- ANT. 1) Ord. N 1733 de fecha 03.07.2019 de Directora SERVIU (S) Región de Los Ríos dirigido a SEREMI MINVU Región de Los Ríos
2) Informe 74/2019 del 03.07.2019, Sección Inspección Serviu Los Ríos
- MAT. Aprueba aumentos de obras y obras extraordinarias de la obra "Construcción áreas Verdes Estación Pichirropulli - Paillaco", conforme al art. N 103 y 104 del DS 236/2002 V y U.
- ADJ. Informe Departamento Planes y Programas.

INFORME Departamento Planes y Programas.

MAT. Da visto bueno respecto de requerimiento de Obras Extraordinarias planteado por Serviu Los Ríos, asociado al Proyecto: Construcción Áreas Verdes Estación Pichirropulli – Paillaco”

Ubicación de Muro de Contención costado sur, ídem en costado norte.			
RADIERS BAJO ESCAÑOS			
ITEM	DESCRIPCION	VISITA A TERRENO / OBSERVACIONES	TIPO DE MODIFICACION

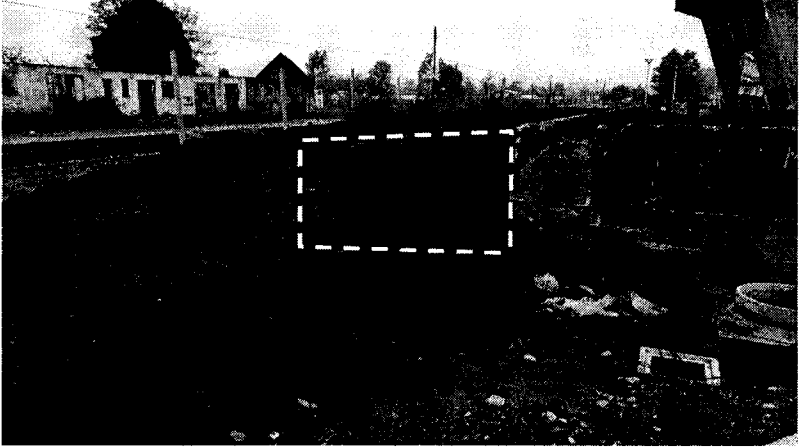
➤ AUMENTOS DE OBRA			
MURO DE CONTENCIÓN			
ITEM	DESCRIPCION	VISITA A TERRENO / OBSERVACION	TIPO DE MODIFICACION
3.1.4 3.2.1 3.3.1 3.3.2	<ul style="list-style-type: none"> • Hormigón H-30 • Acero Hormigones • Encofrados moldajes • Construcciones Provisorias menores 	<p>No se evidencia intervención al momento de la visita a terreno.</p> <p>Esta partida, es completamente atendible para dar una mejor terminación en los costados de la plataforma que servirá de escenario al Proyecto. No considerar estos Muros, puede provocar desmoronamientos de tierra y ser peligroso para los usuarios del Proyecto.</p>	AUMENTO DE OBRA

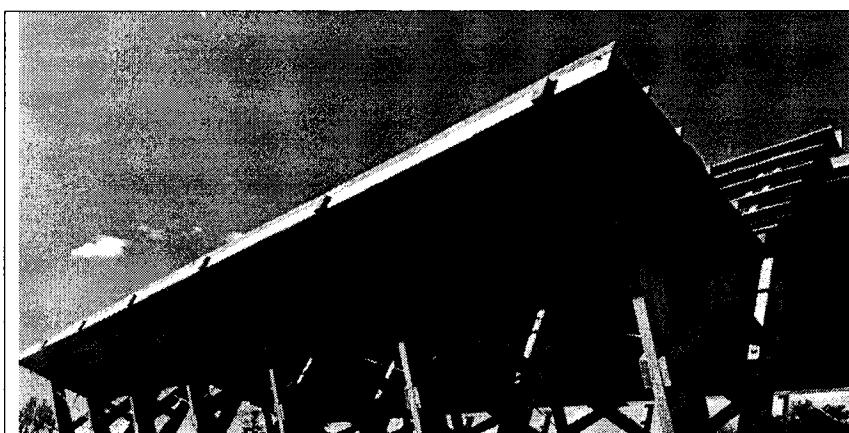
ITEM	DESCRIPCION	VISITA A TERRENO / OBSERVACIONES	TIPO DE MODIFICACION
9.10	<ul style="list-style-type: none"> Terciado Marino e = 9 mm 	<p>En visita a terreno se visualiza la instalación del terciado marino en cubierta. Dado el cambio de material en la cubierta, se requiere considerar este elemento constructivo para dar la terminación bajo la cubierta y no dejar a la vista la cubierta de zinc.</p>	OEE
